Licitación Pública de la Obra:

**"CONSTRUCCIÓN EDIFICIO DE INGRESO, EDIFICIO DE GOBIERNO Y
EDIFICIO DE COCINA LAVADERO - PREDIO ALCAIDÍAS REGIONALES"
ROSARIO – DEPTO. ROSARIO – PROVINCIA DE SANTA FE**

CIRCULAR N° 1 – CON CONSULTA

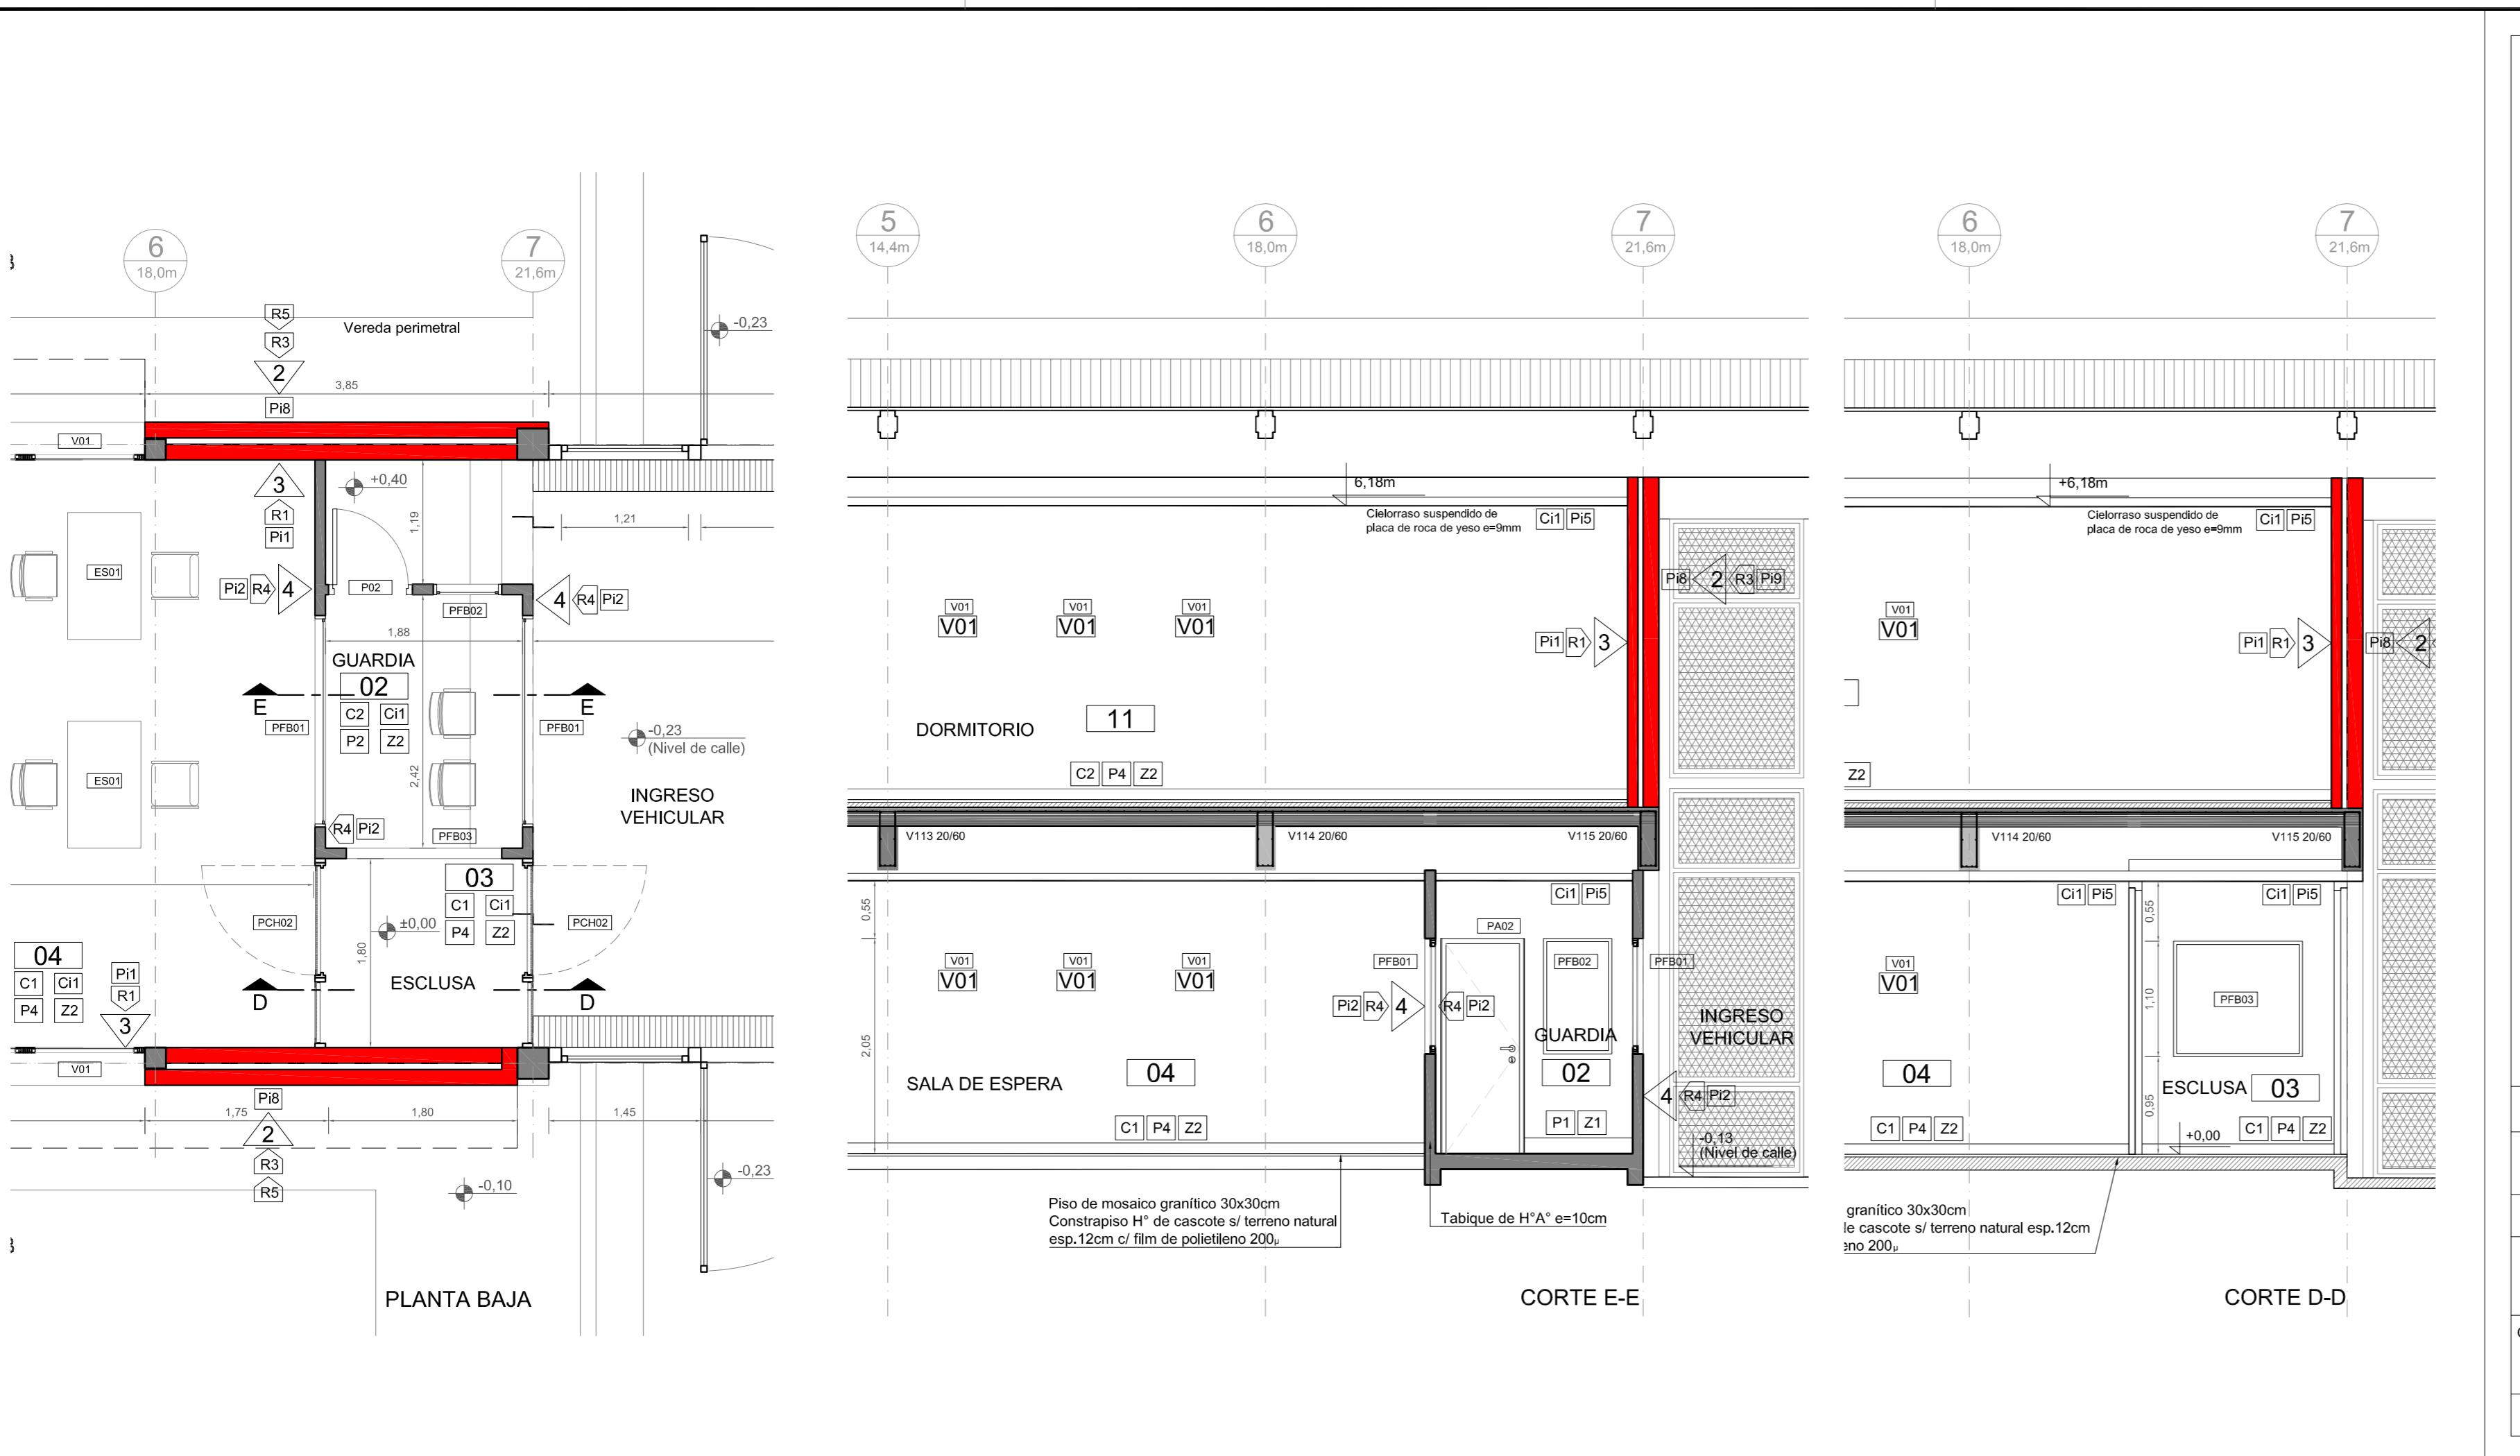
Consulta N° 2:

Edificio Ingreso: Indicar que carpinterías deben cotizarse en el local 02-Guardia del edificio Ingreso, especificar.

Respuesta N° 2:

Las carpinterías mencionadas se omitieron en la documentación licitatoria. Se agrega planimetría con planta, cortes y planilla de carpinterías.

Las mismas deberán cotizarse asimilando:

- *la perfilería de aluminio tipo A30New de Aluar a ítem 14.16 PROVISION Y COLOCACION VENTANA OSCILOBATIENTE BANDEROLA V01 s/pliego y planos. Ver Plano Go-A-13: carpintería V01.*
- *el vidrio blindado o antibala de 24mm a ítem 14.29 PROVISION Y COLOCACION FRENTE INTEGRAL FI01 s/pliego y planos. Ver Plano Go-A-14: carpintería FI01.*
